Nr postępowania: GUM2023ZP0039

postępowanie o udzielenie zamówienia publicznego prowadzone w trybie przetargu nieograniczonego, na podstawie art. 132 ustawy z dnia 11 września 2019 r. - Prawo zamówień publicznych (Dz. U. z 2022 r. poz. 1710 ze zm.) pn. **Budowa Uniwersyteckiego Centrum Stomatologicznego Gdańskiego Uniwersytetu Medycznego przy ul. M. Skłodowskiej – Curie w Gdańsku.**

Gdański Uniwersytet Medyczny jako Zamawiający, na podstawie art. 135 ust. 2 i 6 ustawy Pzp, udziela odpowiedzi na pytania, które wpłynęły w niniejszym postępowaniu.

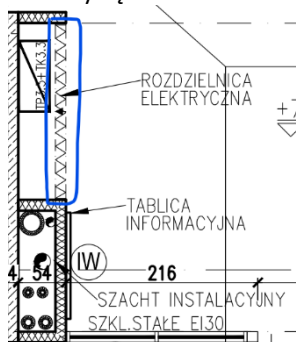
Na rysunku PW\_A\_01 Projekt Zagospodarowania Terenu objętość zbiornika ppoż. wynosi  $V=315$  m<sup>3</sup>, natomiast w opisie PW\_Opis Architektura jest mowa o zbiorniku o pojemności około 250 m<sup>3</sup>. Prosimy o doprecyzowanie powierzchni zbiornika.

Pojemność czynna zbiornika p.poż. min. 200 m<sup>3</sup>.

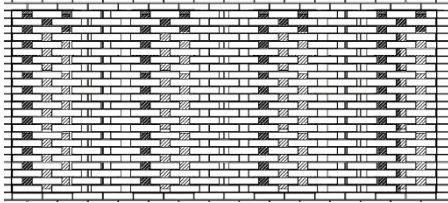
Czy ściany działowe mają być murowane z bloczków czy ściany działowe mają być gipsowe; czy wg specyfikacji?

Do wyceny należy przyjąć ściany działowe zgodnie z rysunkami architektury.

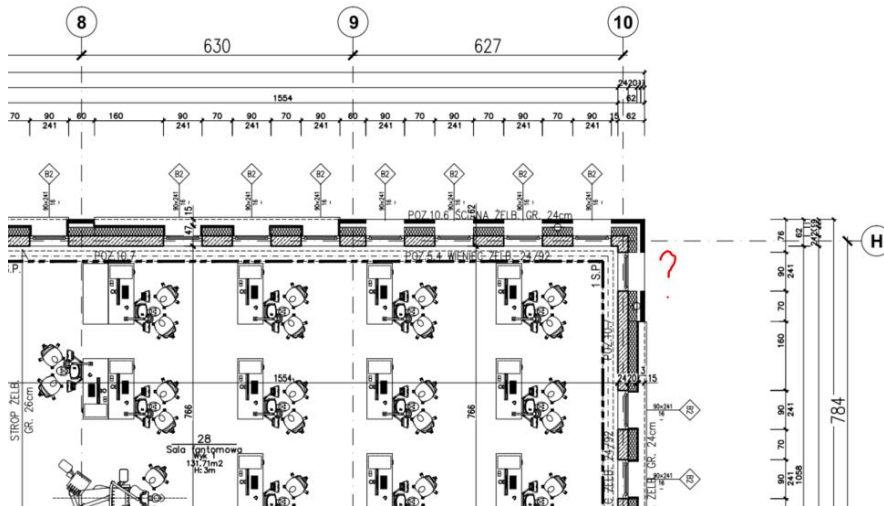
Prosimy o informację jaki typ okna powinien być oznaczony w tym miejscu (1 piętro)

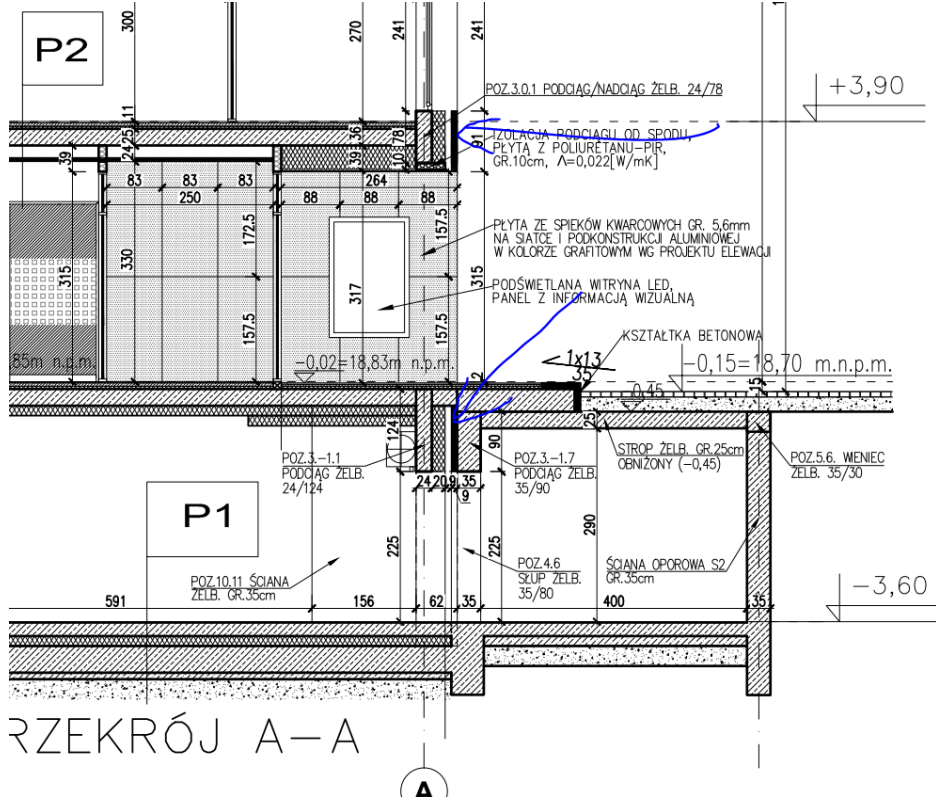
Prosimy o informację, czy wskazane elementy to wykończenie izolacji cegłą pełną (wg legendy elewacji typ 1), jeśli tak to czy poprawnie oznaczono ją w dolnej części? Zostanie zakryta przez element żelbetowy poniżej poziomu

Wskazane w pytaniu zakryte elementy pozostawić bez cegły licowej.

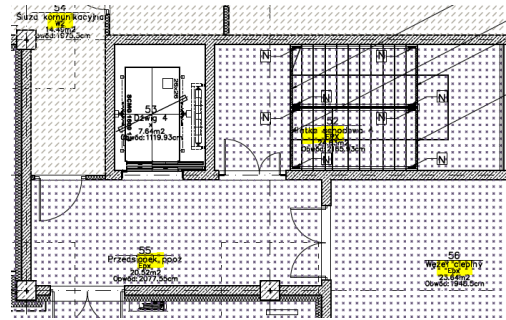
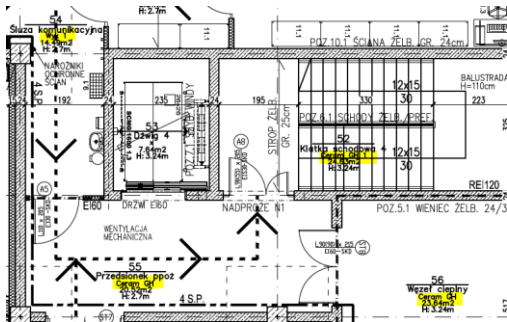
Prosimy o podanie specyfikacji listw ledowych oświetlających elewację.

System profili LED oświetlenia architektonicznego, przeznaczone do zastosowań zewnętrznych, oświetlenia elewacji.

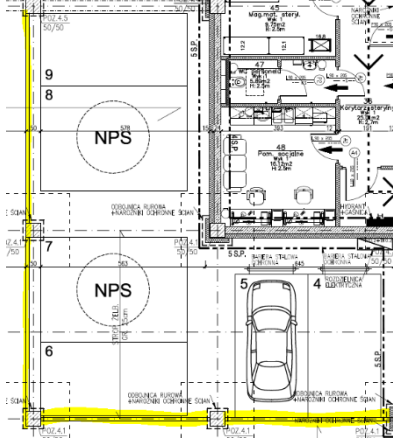
Prosimy o przesłanie rzutów z rozmieszczeniem listw ledowych na elewacji.

Lokalizacja listw LED znajduje się na elewacjach projektu wykonawczego architektury – symbol „&” w legendach do rysunków.

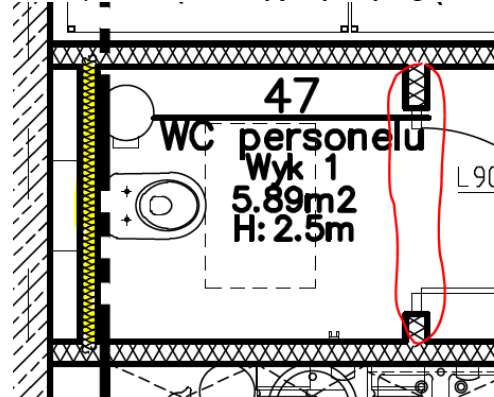
Prosimy o informację, jakiej grubości są ściany zaznaczone kolorem czerwonym i żółtym.

6 cm i 12,5 cm.

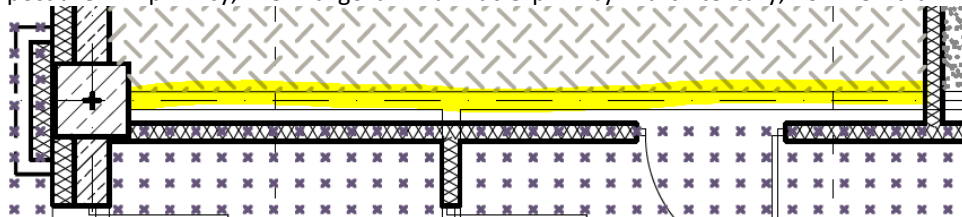
Prosimy o informację jaki element został wrysowany w zaznaczonym miejscu? Element występuje tylko na rzucie posadzek w piwnicy, nie ma go ani na rzucie piwnicy z architektury, również brak na rzucie sufitów i ścian.

Proszę pominąć w wycenie.

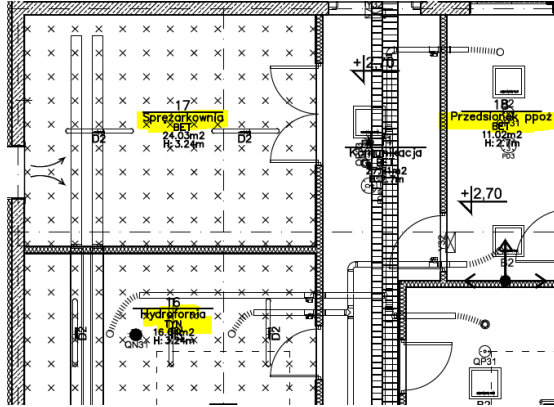
Prosimy o informację jaki sufit przewidziano do pomieszczenia nr 17 "Sprężarkownia", ponieważ wg opisu powinien być to sufit nieotynkowany, a zgodnie ze szrafem – tynk gipsowy. Czy w takiej sytuacji należy sugerować się opisem?

Zgodnie z opisem - sufit nieotynkowany impregnowany bezbarwnie.

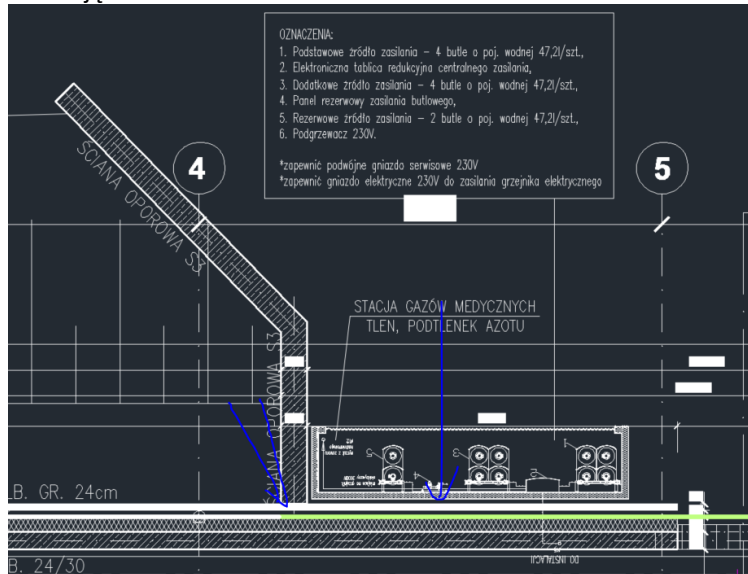
Prosimy o informację, czy w oznaczonych miejscach powinna zostać ujęta elewacja z cegły. Miejsca zastępujące elewację.

Tak, przyjęc do wyceny cegłę.

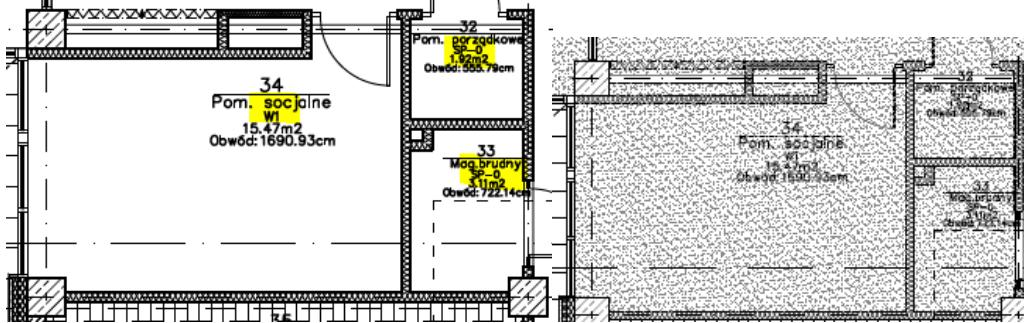
Prosimy o informację, jakie wykończenie posadzki powinno być w pomieszczeniu 34 na rzucie przyziemia, ponieważ zgodnie z opisem jest wykończenie W1, natomiast na rzucie oznaczono szrafem jako SP-0.

W1.

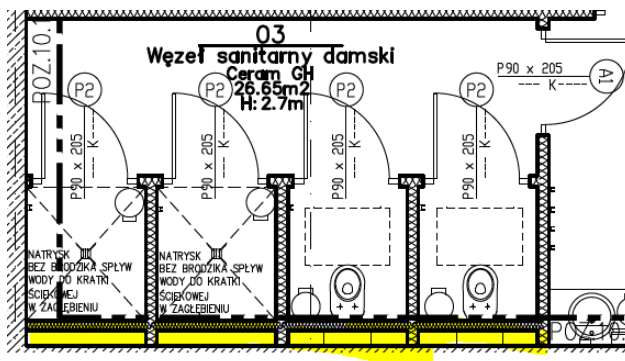
Prosimy o informację, czy we wszystkich łazienkach przedścianki powinny być na całą wysokość zgodnie z detalami PW\_WN\_14 Kład ścian łazienki- 3 umywalki, PW\_WN\_15 Kład ścian łazienki - 2 umywalki? Czy przewidziano w niektórych węzłach sanitarnych montaż przedścianek do pewnej wysokości, tak aby wykonać dodatkową półkę?

Przedścianki na całą wysokość. Zamawiający nie przewiduje montażu przedścianek do pewnej wysokości, by wykonać dodatkową półkę.

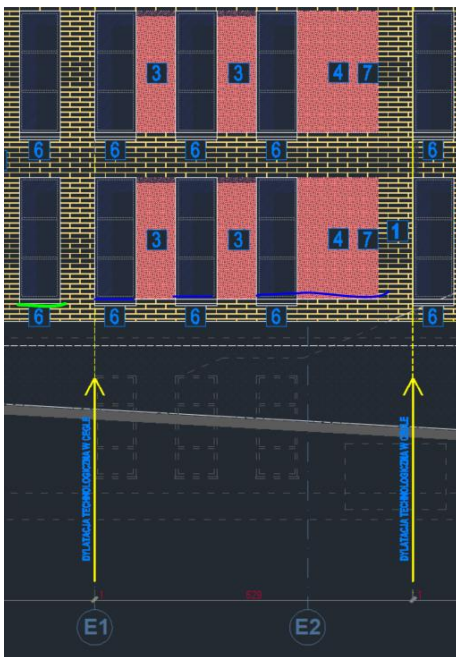
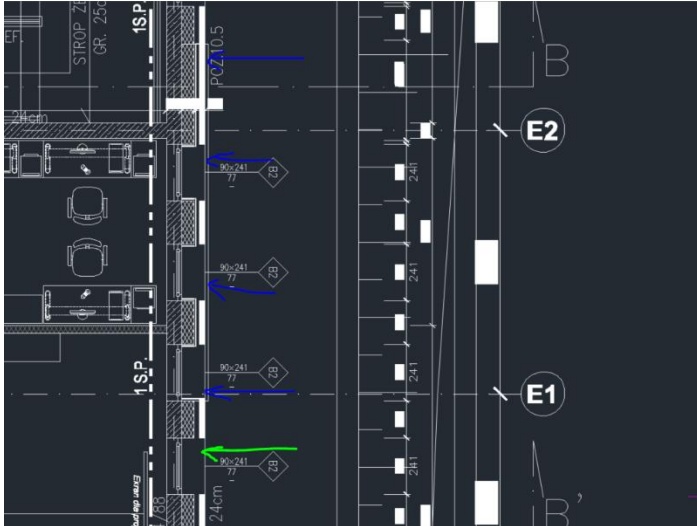
Prosimy o informację czy miejsca oznaczone na niebiesko mają inny rodzaj parapetów zewnętrznych niż miejsce oznaczone na zielono? Rozbieżność oznaczeń na rzutach architektury. Wg opisu zewnętrzne parapety prefabrykowane betonowe gr 4cm.

Należy przyjąć parapety betonowe.

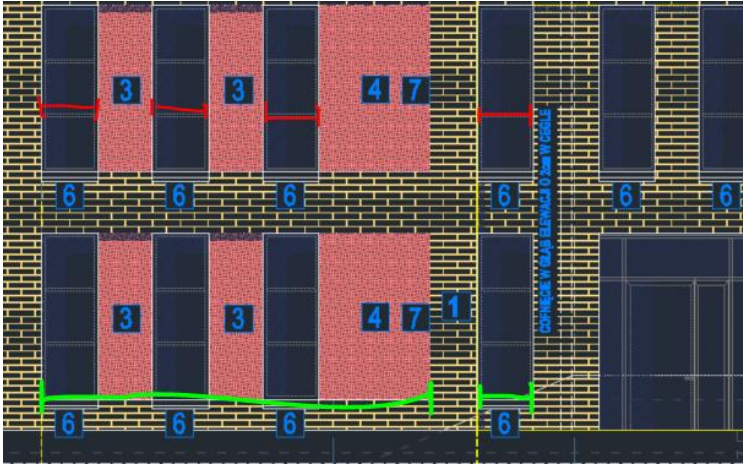
Prosimy o informację czy parapety zewnętrzne mają zostać przewidziane tylko w otworach okiennych dla całej elewacji (opcja czerwone linie) czy na szerokość wgłębienia elewacji ze spieku kwarcowego i na szerokość okna dla elewacji z cegły (opcja zielone linie)?

Opcja oznaczona zielonymi liniami.

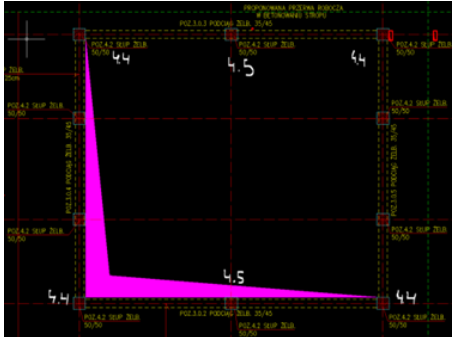
Na parterze I oraz II piętrze wskazano 10 sztuk słupów 4.2, na rysunku zbrojeniowym K-17 wskazano 4 sztuki. Prosimy o potwierdzenie, że oznaczenie na rzutach jest błędne i należy kierować się ilością z rysunku zbrojeniowego K17 (zgodnie z oznaczeniami na parterze i naniesionymi zmianami poniżej).

Słupów 4.2 jest 10szt. Zgodnie z rzutami. Ilość stali będzie wynosić 4,4t.

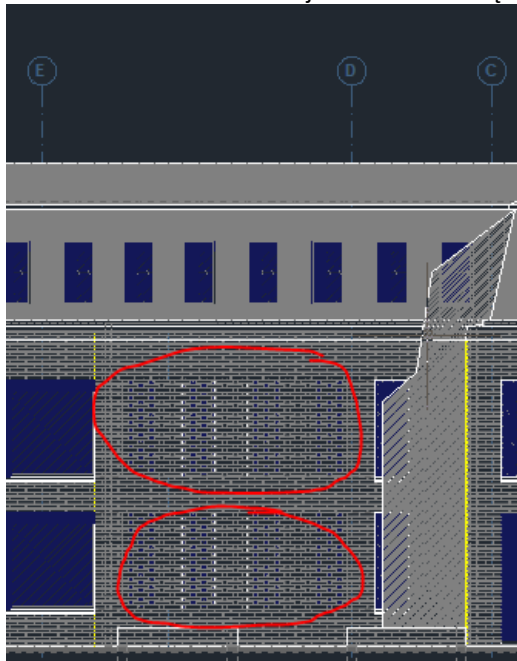
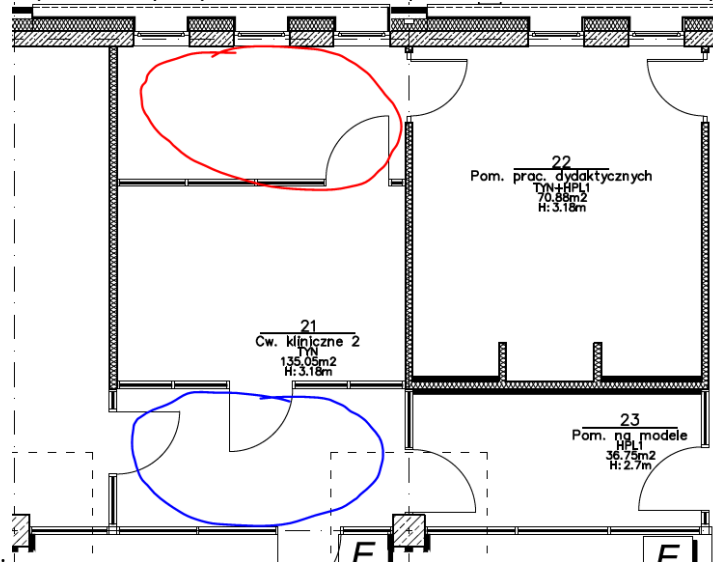
Prosimy o informację czy w wyznaczonych miejscach występują okna, ponieważ w rzutach są pokazane, natomiast

w widoku elewacji nie są

wrysowane.

Zgodnie z rzutem.

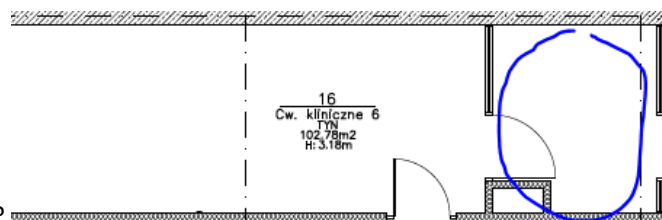
i niebieskim na parterze.

Pom. zaznaczone na niebiesko ściany aluminiowo-szklane systemowe. Pomieszczenie zaznaczone na czerwono ściany boczne oznaczenie „TYN” wg projektu wnętrz i ściana aluminiowo szklana systemowa.

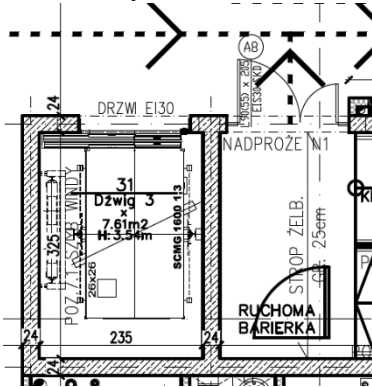
wykończone tynkiem?

Warstwa o symbolu „TYN” wg projektu wnętrz + ściany aluminiowo szklane systemowe.

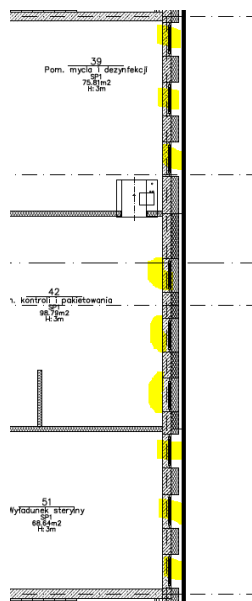
Prosimy o informację, czy w zaznaczonych miejscach w piwnicy występują okna?

Pom. 39, 42 i 51 są wyposażone w okna.

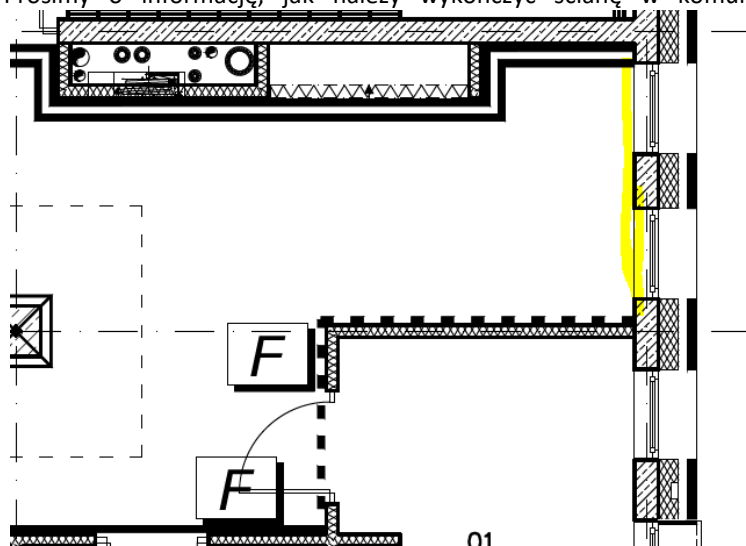
Prosimy o informację, jak należy wykończyć ścianę w komunikacji 04 osiach 9-10/C-B na 1 piętrze.

Zgodnie z zapisami na stronie 28 projektu wnętrz.

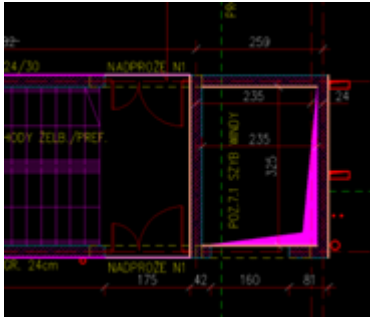
Prosimy o potwierdzenie, że w piwnicy do jednej z klatek schodowych mają się znaleźć dwie pary drzwi.

Zamawiający potwierdza powyższe.

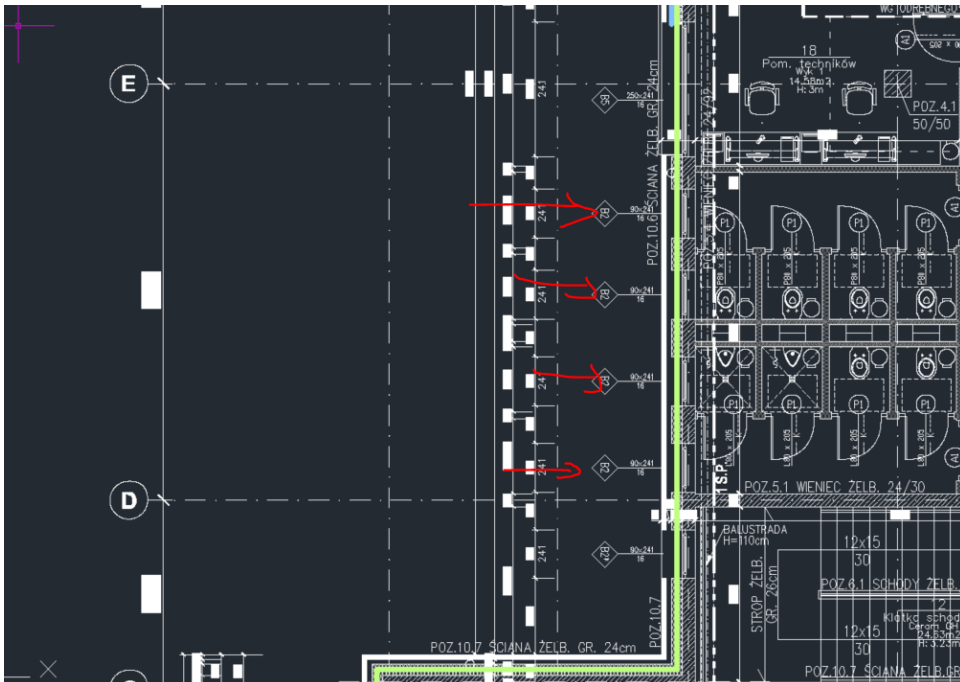
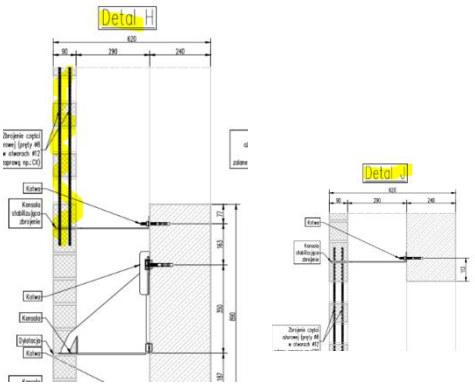
Prosimy o informację czy oznaczone na żółto miejsca to powierzchnia elewacji ażurowej która jest zazbrojona (wg detali na projektach zawiesi) czy mają to być miejsca w których są okna jak to sugerują rzuty architektury i oznaczone na nich okna?

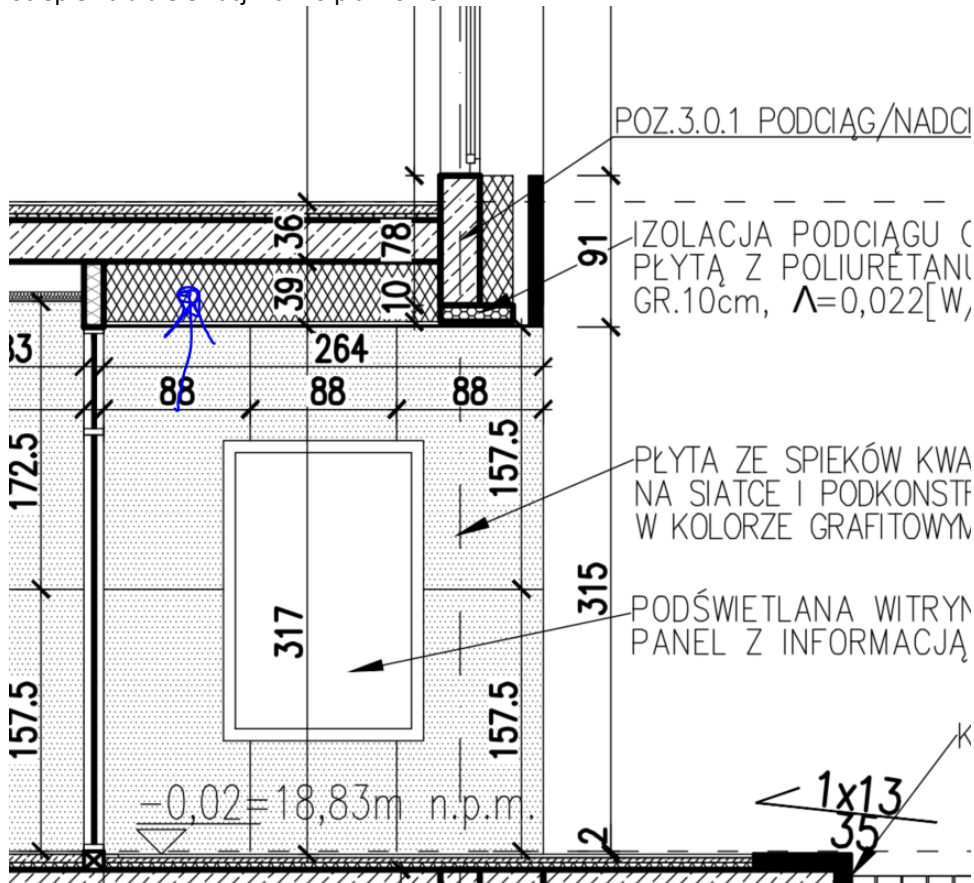
Prosimy o potwierdzenie, że wskazana izolacja termiczna jest wykonana z tego samego materiału co reszta ocieplenia dla elewacji - szkło piankowe
